MODELO: LB - 90 (FASE II)

ASSUNTO: Chave SW 601 (c/contato carbonizado)

ATENÇÃO !!! INFORMAÇÃO IMPORTANTE

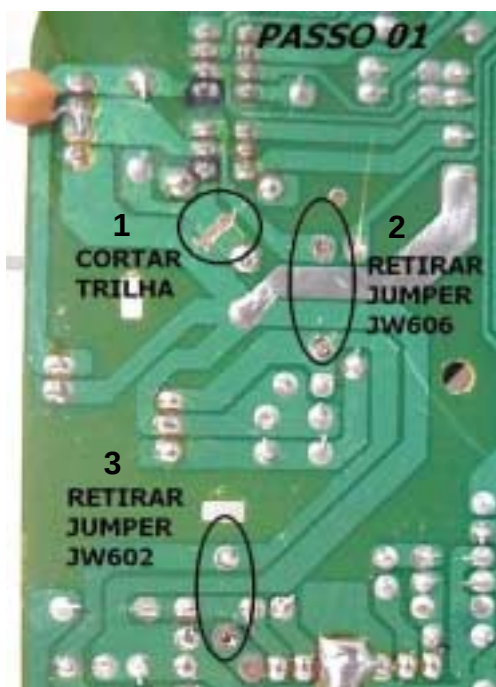
Esta modificação evita a carbonização na chave de funções (SW 601) , que ocorre quando e feita a troca de funções da posição DECK para FM / CD .

1) Cortar a trilha entre o capacitor C622 e o pino da chave SW601;

2) Retirar o jumper JW606 e soldar no lugar um diodo 1N5402 com o ânodo ligado a chave SW601, do seu cátodo soldar jumper ao terminal positivo do capacitor C622.

3) Retirar o jumper JW602, soldar um resistor de 270R e um capacitor de 220Uf/16 com o positivo no pino 1 do IC601, e o negativo como mostra na figura (passo2). Do outro lado do resistor soldar um fio até o ânodo do diodo 1N5402.

4) Soldar também um resistor de 2K2 do pino 3 (out) do IC602 ao pino do CN604 que vai para a chave SW601 (conforme fig. Passo2).

5) Acrescentar um capacitor eletrolítico de 220UF / 25V, diretamente nos terminais do motor do Deck (atentem para a polaridade do capacitor).
